Ministero della Transizione Ecologica

Parere n. 131 del 23 luglio 2021

Progetto:	<p>Procedura di valutazione d'impatto ambientale ai sensi dell'art. 23 del D.Lgs 152/2006 e ss.mm.ii.</p> <p>Impianto di produzione di energia elettrica da fonte eolica denominato "Serra Giannina" costituito da 10 aerogeneratori, ciascuno di potenza pari a 4,5 MW, per una potenza complessiva di 45 MW, localizzato nei Comuni di Genzano di Lucania (PZ) e Banzi (PZ) e relative opere di connessione elettrica e infrastrutture necessarie.</p> <p>ID_VIP: 4707</p>
Proponente:	<p>E.on Climate & Renewables Italia S.r.l.</p>

Figura: Lay out impianto.

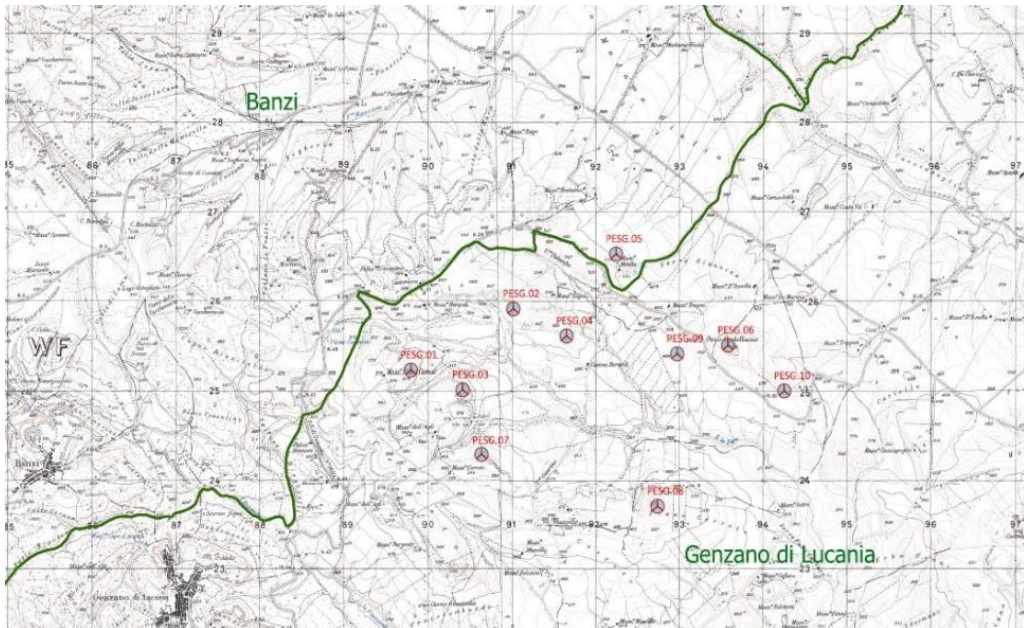
- l'impianto eolico previsto è costituito da 10 aerogeneratori di potenza nominale pari a 4,5 MW per una potenza complessiva di 45 MW con estensione areale di circa 6 kmq e infrastrutture lineari di circa 19,6 km;

- con successiva proposta di mitigazione della componente paesaggio (documento n° PESG-PM del 30/06/2020), gli aerogeneratori sono stati ridotti a 7 con eliminazione rispettivamente degli aerogeneratori identificati con PESG_01, PESG_02 e PESG_06 e con lo spostamento di 60 metri dell'aerogeneratore PESG_04.

Figura: Aree (verde) sottoposte a vincolo archeologico e sedi tratturali vincolate (rosso).

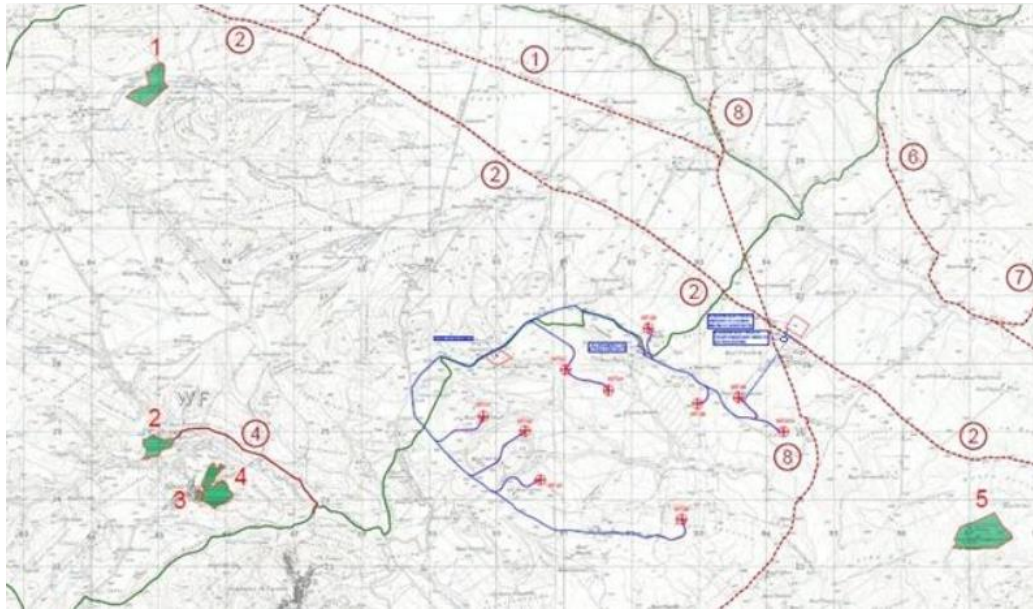
Per quanto attiene i vincoli di tipo archeologico, il Proponente dichiara che i territori di Genzano di Lucania (PZ) e Banzi (PZ) sono stati oggetto di un’accurata ricerca e verifica inerente la presenza di

aree sottoposte a vincolo di natura archeologica. Ne scaturisce che il Parco oggetto d'intervento non ricade e non interessa le aree vincolate. Il progetto prevede solo una intersezione con la rete tratturale storica. Nello specifico il cavidotto esterno interseca il Regio Tratturello Palmira-Monteserico-Canosa (numero 8). In tale tratto però il tempo e le arature hanno cancellato il tracciato del tratturo che rimane solo a livello catastale. Detto attraversamento sarà realizzato con l'utilizzo della TOC (Trivellazione Orizzontale Controllata), tecnica che non implica alterazione morfologica e dell'aspetto esteriore dei luoghi; nei medesimi 2 tratti sopra citati, interferenti con la rete dei tratturi. E' pertanto necessaria l'acquisizione del parere anche da parte della Soprintendenza Beni Archeologici della Basilicata.

Figura: Area di studio del monitoraggio: nell'immagine vengono rappresentati gli aerogeneratori presenti (in blu) e quelli da realizzare (in giallo).

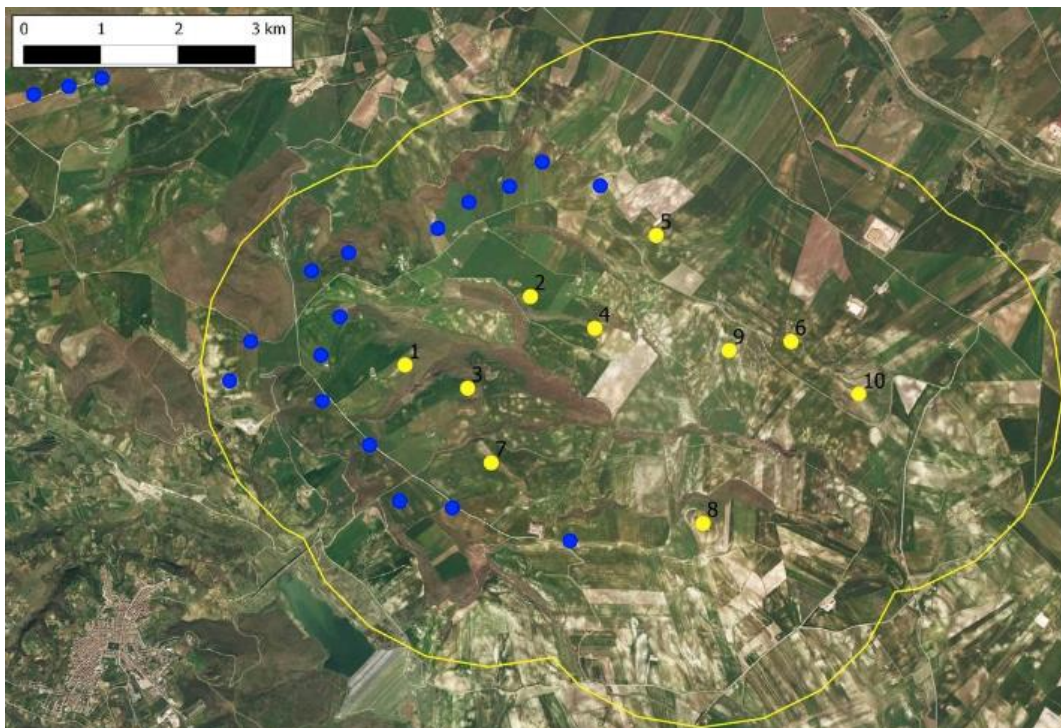
- **Relativamente alla fauna**, il Proponente, nell'ambito di un sopralluogo effettuato in data 24 marzo 2019, ha avuto modo di valutare le caratteristiche ambientali del sito progettuale, considerare eventuali impatti dell'impianto eolico in progetto sulle specie di uccelli rilevate e potenzialmente presenti nell'area, dettagliare gli eventuali specifici impatti degli aerogeneratori in relazione alla loro collocazione progettuale. La fauna che caratterizza l'area è rappresentata da specie ampiamente diffuse nei mosaici agricoli delle aree sub appenniniche lucane a confine con la Puglia. L'avifauna dell'area è ricca di specie di rapaci che utilizzano le superfici aperte e le praterie per l'attività trofica e le superfici boscate come siti di nidificazione. È stata elaborata la check list delle specie osservate e per ognuna di esse sono indicate, in tabella, se la specie è tutelata ai sensi della Direttiva Uccelli 147/09/CE e i livelli di criticità secondo Bird Life International (2017), che individua le categorie SPECs (Species of European Conservation Concern), e la Lista Rossa degli Uccelli nidificanti in Italia (2013). Ad integrazione dello studio faunistico preliminare allegato al SIA, il Proponente ha intrapreso una campagna di monitoraggio ante opera condotta su quei gruppi di specie che sono state rilevate maggiormente a rischio di impatto da parte dei parchi eolici. A tal fine ha redatto per l'area di Impianto di Serra Giannina, la relazione di Monitoraggio Avifaunistico condotta nell'area di studio a partire da aprile 2019 fino a maggio 2020 (cfr Elaborato PESG_A.17.f.13 Relazione di monitoraggio Avifaunistico ante-opera) e la relazione di monitoraggio della chiroterofauna condotta nell'area di studio a partire da aprile 2019 a ottobre 2019 (cfr Elaborato PESG_A.17.f.15 Relazione di monitoraggio chiroterofauna ante-opera). Il risultato di tale studio ha portato a concludere che non si rileva alcuna incompatibilità tra il parco eolico e le specie di uccelli o chiroterofauna presenti. Il progetto prevedeva originariamente la realizzazione di 10 aerogeneratori. Il monitoraggio degli uccelli è stato svolto in un'area di studio con 2 km di raggio intorno agli aerogeneratori previsti, durante tutte le stagioni dell'anno. In tale area di studio sono già presenti 17 aerogeneratori.

Le specie di uccelli effettivamente rilevate sono 90, di cui 64 sono quelle nidificanti e 18 quelle di interesse comunitario. Per quanto riguarda la migrazione, l'area di studio è da considerare interessata da una presenza scarsa di migratori. Per gran parte degli uccelli presenti si stima un impatto molto basso. Le specie che potrebbero subire un impatto basso sono 5: il nibbio reale, il nibbio bruno, la calandra, la calandrella e il calandro, tale impatto potenziale verrebbe ridotto ulteriormente attraverso l'eventuale riduzione degli aerogeneratori da 10 a 7 e l'applicazione dei diversi interventi di
